仕様変更

E-CORE [イー・コア] HID形 (電源別置形) LEDランプ用LED電源ユニット 仕様変更のお知らせ

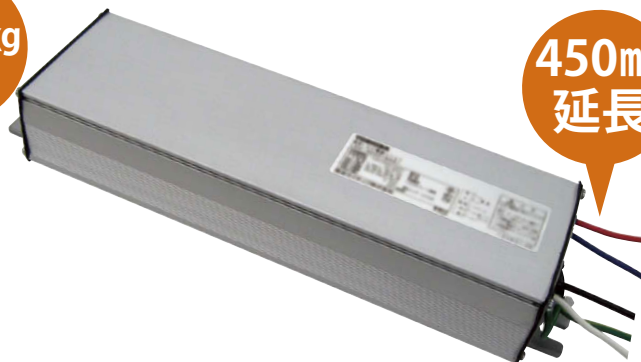
HID形(電源別置形)LEDランプ用LED電源ユニットの 口出し線を延長し施工性を向上、質量を軽量化しました。

約**0.4kg**
軽量化

450mm
延長

旧	新
形名	LEK-320016A01N	LEK-320016A01M
口出し線長さ	250mm	700mm
質量	約1.7kg	約1.3kg

価格、電気特性に変更はございませんが、形名が変わりますのでご注意ください。

■ 実施時期 2014年1月
